**AVIS RELATIF À LA PROTECTION
CONTRE LES EVENTUELS EFFETS NOCIFS ET NUISANCES
PROVOQUÉS PAR LES RAYONNEMENTS NON IONISANTS
GÉNÉRÉS PAR DES ANTENNES ÉMETTRICES STATIONNAIRES**

Commune : LIEGE - Exploitant : ORANGE

Référence exploitant : 497L1_1 / 30194L1_1 / 40194L1_1 / 50194L1_1

Rapport n° 3589 / 2023

Figure 2 : Vue en plan des installations d'antennes dans un rayon de 300 mètres autour de l'installation faisant l'objet de la demande d'avis

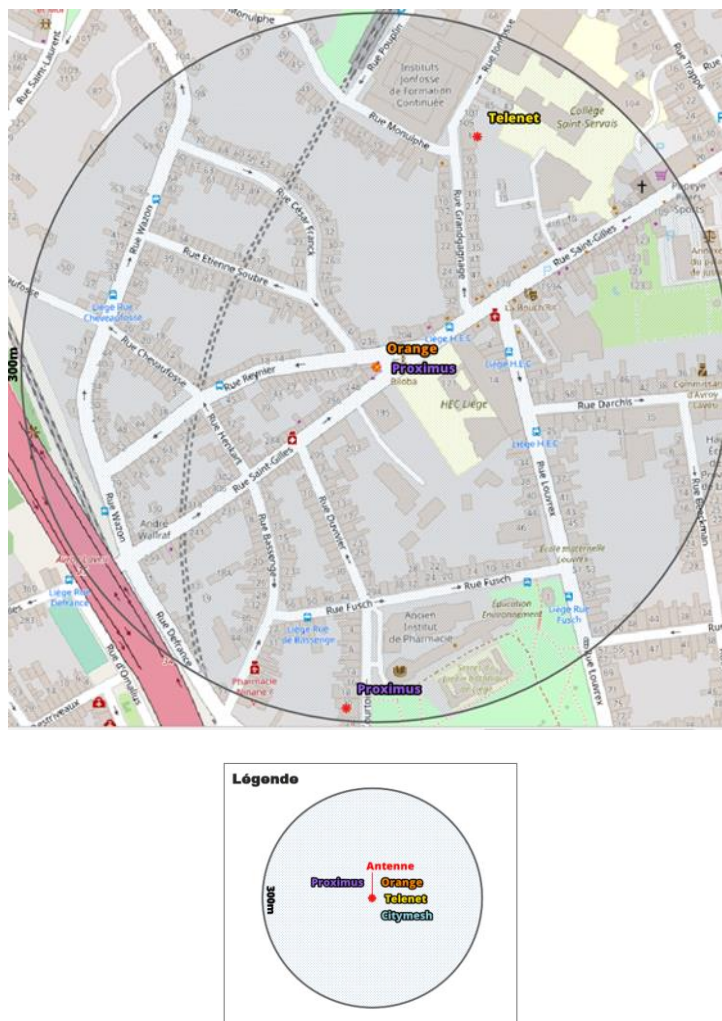
Le plan en projection verticale de la figure 2 indique la localisation des antennes actives éventuelles visées par le décret et situées dans un rayon de 300 mètres autour de l'installation référencée dans le paragraphe 2. Les données de localisation de ces antennes et les avis correspondant sont accessibles via le cadastre en ligne des antennes émettrices stationnaires⁶.

Compte tenu du nombre d'installations localisées dans la figure 2, il apparaît que l'intensité du rayonnement électromagnétique généré, dans les lieux de séjour situés à proximité de l'installation référencée dans le paragraphe 2, par l'ensemble des antennes émettrices stationnaires de l'ensemble des exploitants du même site d'antennes émettrices stationnaires respecte la limite fixée à l'article 4, § 2 du décret.
